**CONTRATAÇÃO DE ORÇAMENTAÇÃO, DE REVISÃO DE
PROJETO EXECUTIVO E DE ELABORAÇÃO DOS
TERMOS DE REFERÊNCIA CONSTRUTIVO E AMBIENTAL
DA BARRAGEM DO ARROIO TAQUAREMBÓ - RS**

RELATÓRIO DE INSPEÇÃO E AVALIAÇÃO TÉCNICA DE PROJETOS

22 de março de 2022

Figura 9 – injeções de consolidação (projeto de engenharia, 2009).

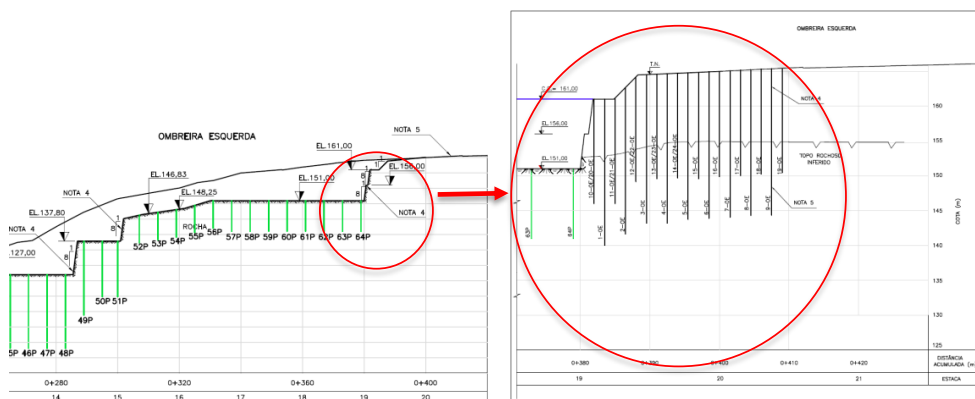
Naturalmente a região das ombreiras apresentam propriedades mecânicas inferiores ao centro da barragem. Vale destacar a ombreira esquerda que apresenta uma faixa contínua de decomposição de rocha (formação de solo), correspondente a uma intrusão associada a uma descontinuidade mais sensível ao intemperismo. O fato é que o maciço de CCR encosta nesta posição. Deve-se averiguar as condições, especialmente de capacidade de carga e de permeabilidade do maciço para que esta porção não seja empecilho após operação de enchimento do reservatório.

Neste caso, complementações de injeções de consolidação inclinadas e verticais ainda podem ser necessárias até mesmo além do que está especificado em projeto (ver Figura 9). Para isso, estudos específicos neste local devem ser conduzidos para aferir quantitativos complementares e averiguar a situação atual.

Dentro dos estudos necessários haverá necessidade de investigações complementares com sondagem mista (2 pontos), ensaio de perda d'água em furo de sondagem e geofísica por caminhamento elétrico (complementar – 2 linhas de 40m) do maciço atual, de modo a mapear o executado e diagnosticar a necessidade de injeções.

Figura 20 – seção do poço de drenagem (Projeto de Engenharia, 2010)

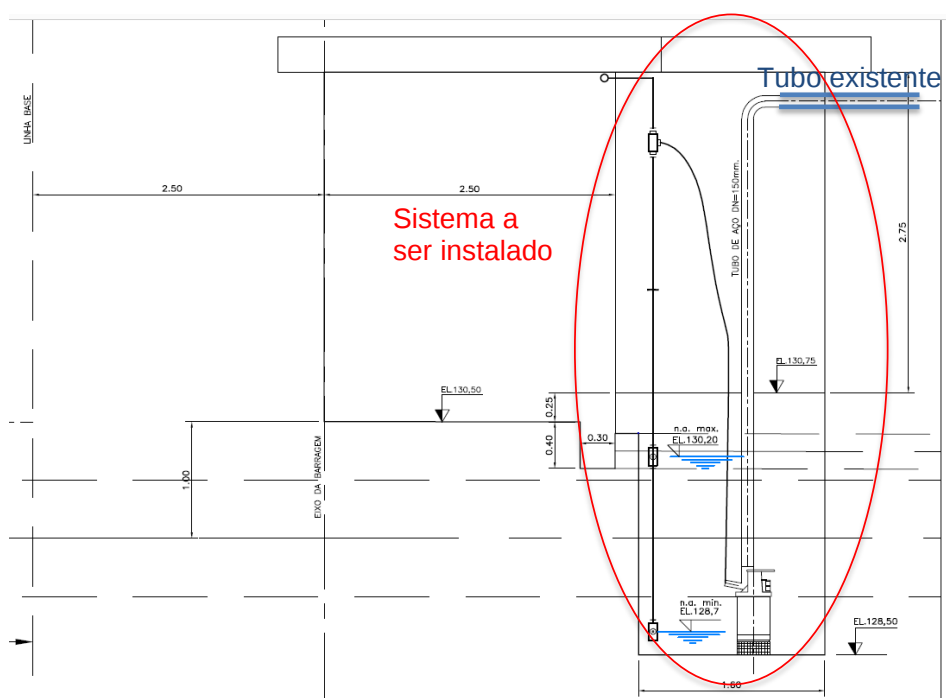
A galeria, no nível mais baixo está inundada, com uma lâmina de aproximadamente 30cm de água (no instante da visita). Ao que tudo indica o acúmulo de água está relacionado a presença da lama e colmatção dos drenos e do poço de recalque na parte mais baixa da estrutura. Ao atravessar a galeria, observa-se acúmulo de maior espessura de lama mais próximo a ombreira direita (bloco 13) por efeito de fluxo direcionado nas cheias a partir da entrada de água pelos tubos abertos (diâmetro 300mm) acima da adufa.

Neste contexto, a galeria deve ser esgotada a partir de um sistema de bombeamento com bomba lameira. Também, deverá ser realizado a limpeza de todos os drenos, bem como do poço de esgotamento.

Importante salientar que na situação atual, maior parte dos drenos não estão em funcionamento, pois não há pressão hidrostática do reservatório.

Para isso, deve ser elaborado um projeto de secagem da galeria com manutenção preventiva dos drenos e posteriormente executar a atividade planejada. De antemão, após a adequação de instalações elétricas, ocorrerá a necessidade de instalar uma bomba lameira na posição mais baixa do poço (ombreira direita) e um conjunto de mangotes e conexões. Pode-se usar o desnível entre o fundo do poço e a saída da

galeria. Por outro lado, a tubulação de recalque (tubo metálico Ø 15 cm) que fará o recalque intermitente de vazão de água dos drenos da galeria, já está instalada, eventualmente podendo ser utilizada. Portanto, a bomba provisória deve ter capacidade de atender a sucção de água com lama com considerando esta perda de carga.

Figura 24 – Manifestações patológicas no interior da galeria.

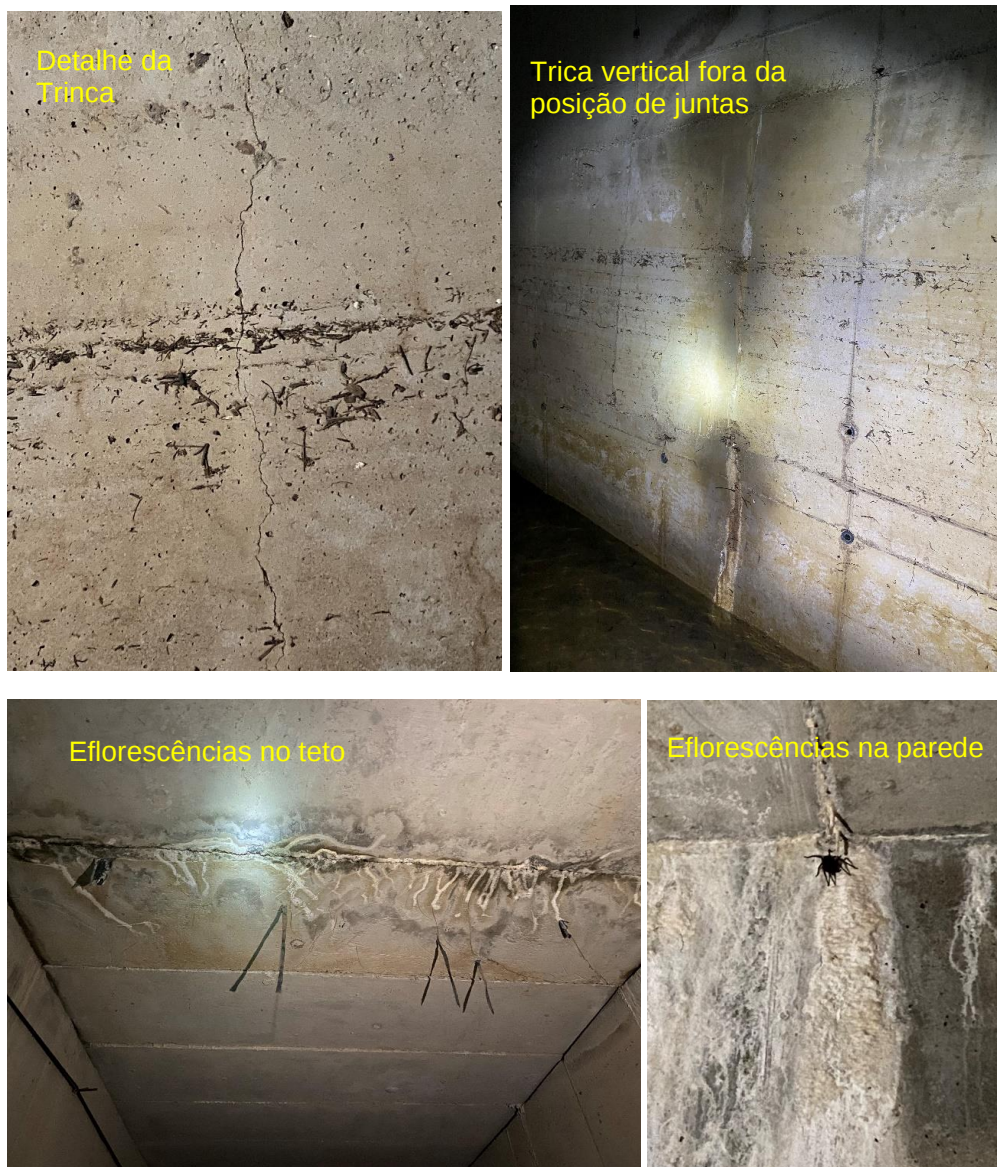
Algumas manifestações patológicas foram observadas e devem receber atenção quando da entrada dos trabalhos de retomada pela vencedora do certame. A primeira vista, reparos superficiais de trincas e eventualmente reparos profundos de com aplicação de injeções, já seria suficientes, mas uma verificação mais profunda a partir de um laudo pericial após a finalização da limpeza interna, garantiria a durabilidade necessária para a operação da estrutura.

A Figura 23 apresenta alguns aspectos estruturais no interior da galeria e a Figura 24 alguns exemplos de manifestações patológicas.

Figura 28 – Vista panorâmica da face de montante pelo lado esquerdo.

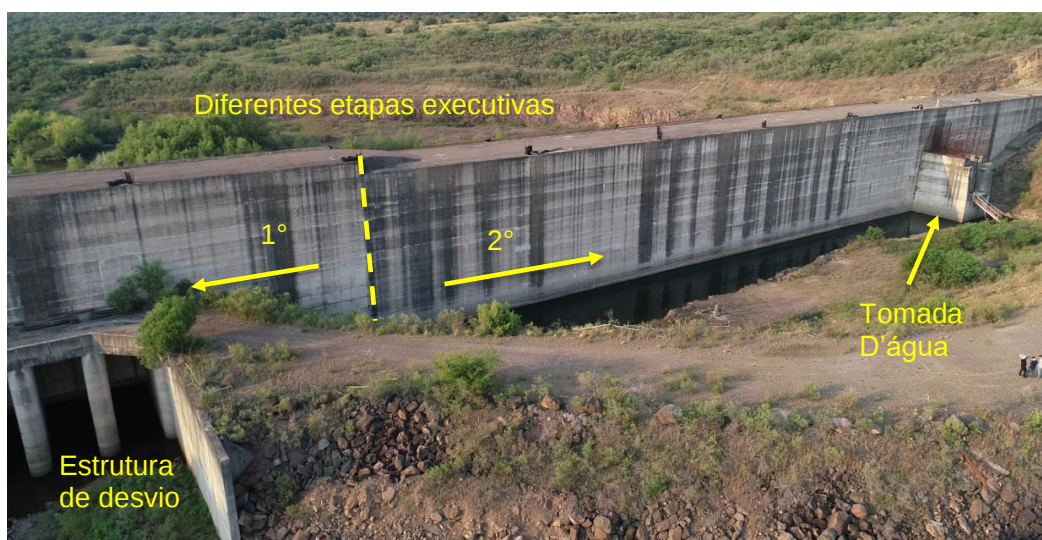
Deverá ser previsto a execução de reparos junto a face de montante. Uma vez que se percebe necessidade de melhor acabamento e potencialmente deve-se revisar intervenções de recuperação de trincas na face. Para isso, deve ser previsto inicialmente a limpeza da face com jato de água e posteriormente a realização de mapeamento de manifestações patológicas, efetuando a marcação de reparos na face com spray para efeito de quantificação precisa.

A **Figura 28** e a **Figura 29** indicam a posição de mudança de etapa executiva entre a construção da estrutura de desvio e o restante do maciço pelo lado direito.

Os reparos a serem quantificados referem-se na grande maioria à fechamentos de nichos abertos da fixação de andaimes. Deve haver necessidade de reparos superficiais, eventualmente de reparos profundos e injeções localizadas. Recomenda-se a pintura hidrofugantes e de impregnação impermeabilizante no concreto.

Figura 36 – Detalhe dos nichos das adufas e desalinhamento medido.

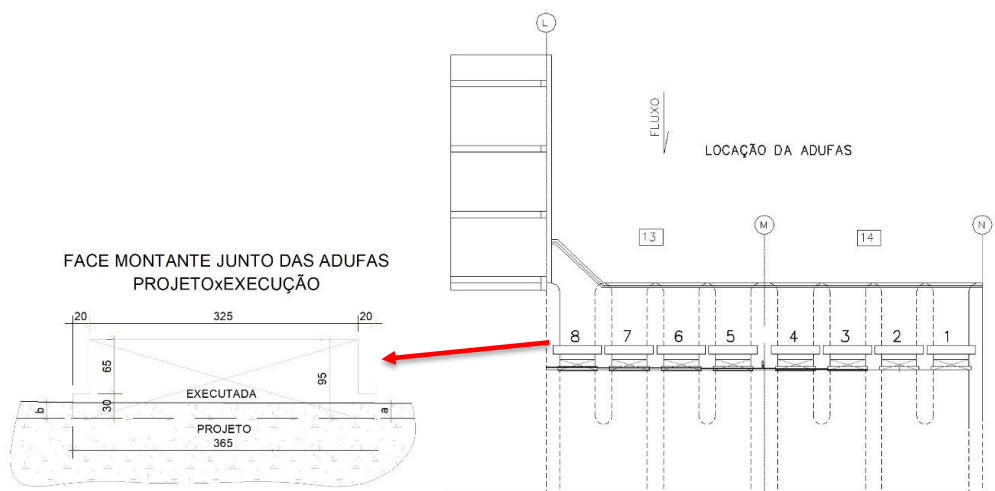
A intervenção mais expressiva, por questões de inconformidade executiva é a que se refere a necessária correção devido ao desalinhamento de concretagem (posicionamento de formas ou alinhamento topográfico) que gerou redução significativa do nicho da comporta tipo vagão. Como está atualmente, dos oito nichos, apenas dois estão alinhados com espaço de acordo com o planejamento de

projeto. Para os demais, houve redução de espaço, não sendo possível a passagem da comporta naturalmente.

Uma vez que não há espaço para a comporta correr pelo nicho, será necessário intervenção desta parcela de concreto ou mesmo reaver o projeto da comporta.

Medidas em campo indicam que a linha base, que corresponde ao alinhamento da face da barragem com o nicho da comporta vagão está derivando (sombreado) o nicho a partir do terceiro vão. A variação ocorre iniciando com 2 cm e termina com 21,5 cm no último vão. Como a comporta vagão apresenta dimensões praticamente encaixante com o nicho de 30 cm, restam ao final apenas 8,5 cm para a passagem da comporta, o que fisicamente é impossível sua passagem.

Observando tal inconformidade, assume-se que será necessário a intervenção para que a comporta vagão exerça sua função de vedação para a concretagem secundária (embuchamento) das aberturas provisórias (atualmente funcionais) para a passagem do arroio Taquarembó.

No entanto, a intervenção para readequação do nicho das comportas vagão da adufa é passível de realização de projeto executivo, que pode ser realizado durante as instalações das obras, uma vez que esta etapa pode ser gerenciada no cronograma da obra.

As vertentes de readequações podem ser diferentes, no entanto estima-se que será necessário cortes e reparos da face da barragem naquela posição, ou mesmo,

readequação da posição das comportas nos nichos efetivamente afetados pela restrição de espaço. A priori, a primeira alternativa é mais plausível, pois, a estrutura ainda precisa ser alteada até a cota 161,00 m, podendo ser planejada e adequada uma intervenção de menor vulto.

Figura 40 – Detalhe das armaduras dos degraus (Projeto de engenharia).

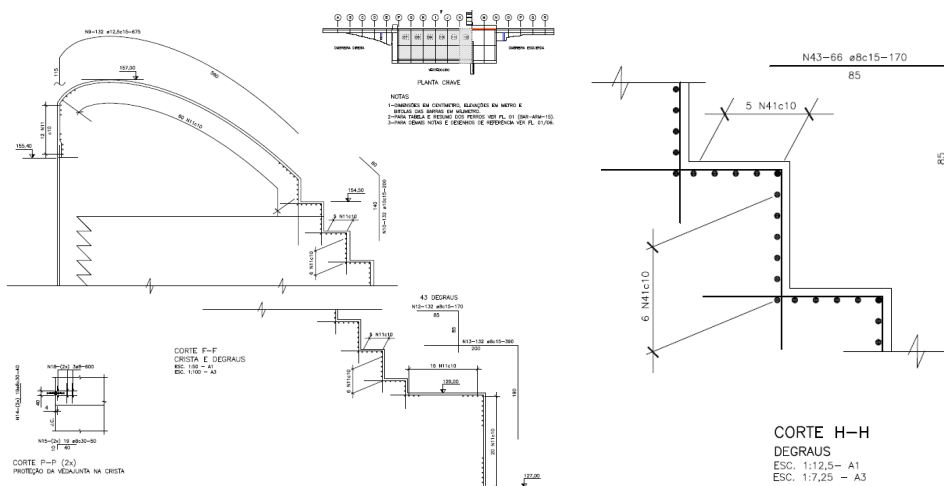
Observa-se que existe nesta face uma grande quantidade de armaduras de esperas para concretagem, em especial aquelas posições limites do vertedor, ficando estas expostas às ações intemperes desde a época em que as obras do maciço paralisaram.

No entanto, cabe observar que além das intervenções que se deve fazer para retomada de concretagens, nota-se que existe uma série de reparos a ser realizados nos concretos da face, uma vez que se observa em pontos localizados, desagregações, tricas e ganchos auxiliares de içamento ainda expostos na superfície.

A Figura 40 mostra detalhes da armadura (predominante na face) junto aos degraus.

Em suma, as intervenções do lado de jusante da barragem, devem pautar no seguinte:

- **Remoção de todo o produto de oxidação das armaduras com jateamento de areia ou escovação com aço;**
- **Tratamento de todas as armaduras expostas aproveitáveis com produtos de inibição de corrosão;**
- **Limpeza e escarificação das faces do concreto velho com o novo**
- **Reparos localizados superficiais ou profundos de modo a atender as condições operacionais.**

Figura 63 – Descontinuidades mapeadas no reservatório e observação de intrusão aflorante numa posição do canal já escavado.

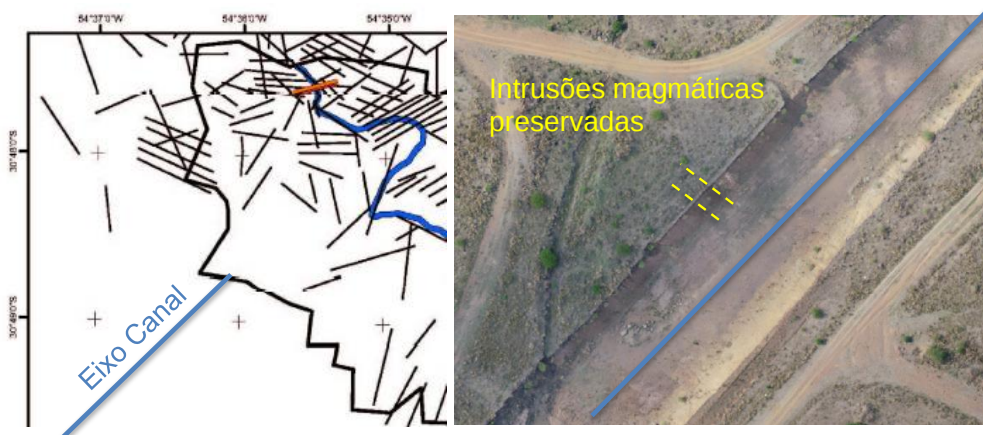
Ainda nas escavações em solo é possível observar intrusões de macios preservados transversais ao eixo do canal, como visto na **Figura 63**.

Alerta-se ainda para as condições de estabilidade dos taludes rochosos e de solo. Na ocasião de planos com descontinuidades desfavoráveis (mergulhantes em direção ao canal) combinados com fraturamento do maciço, além das escavações deverem ser cuidadosas, poderá haver necessidade de aplicação de sistemas de contenção ou mesmo abater os taludes de corte em função do risco de movimento de massa.

Figura 65 – Projeção de cortina de vedação potencialmente necessária dada as condições hidrogeológicas.

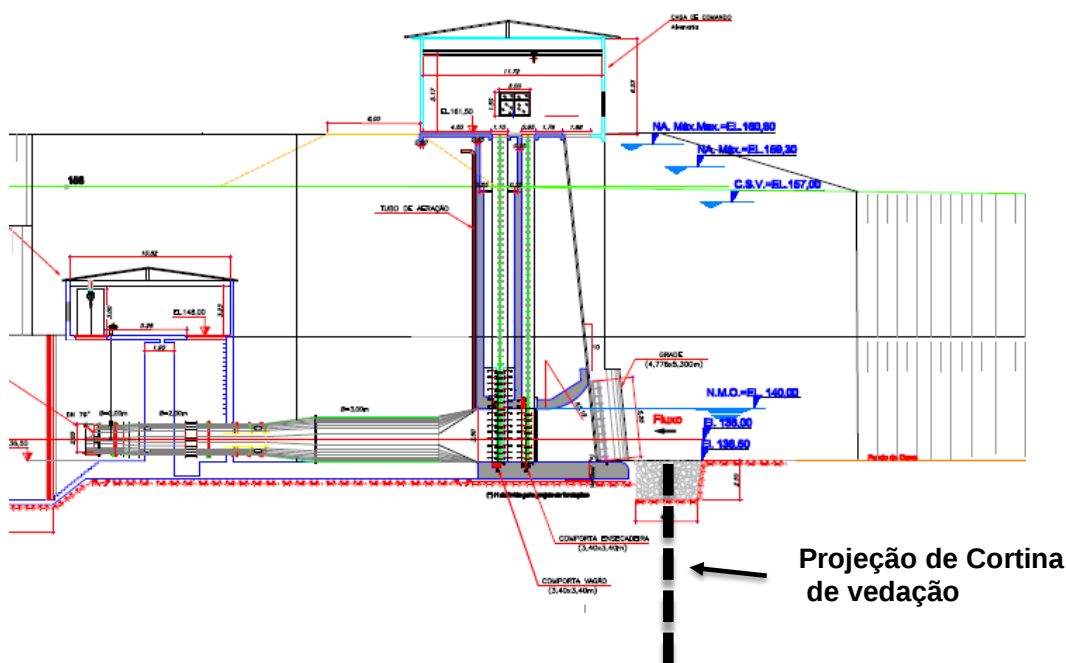
De qualquer sorte, deve-se contar com a execução de uma cortina de vedação junto lado de montante da TDA-CI, uma vez que o desnível operacional será de pelo menos 20 m de coluna d'água. Poderá haver necessidade de consolidação lateral em meio a posição das ancoragens da cortina atirantada.

Figura 66 – Posições sugeridas para a piezometrias.

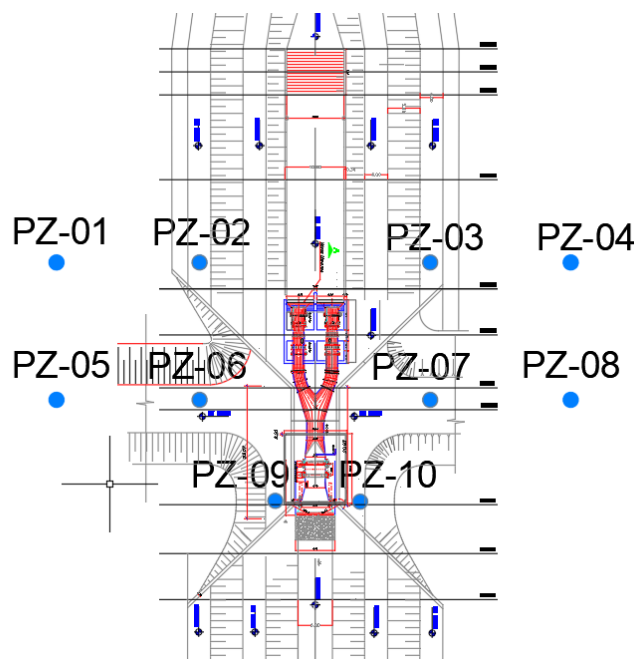
A sugestão tomada para efeito de quantificação foi da execução de linhas com piezômetros a montante e jusante da tomada d'água. Estes piezômetros devem ser instalados a cota que corresponde a linha logo abaixo da fundação.
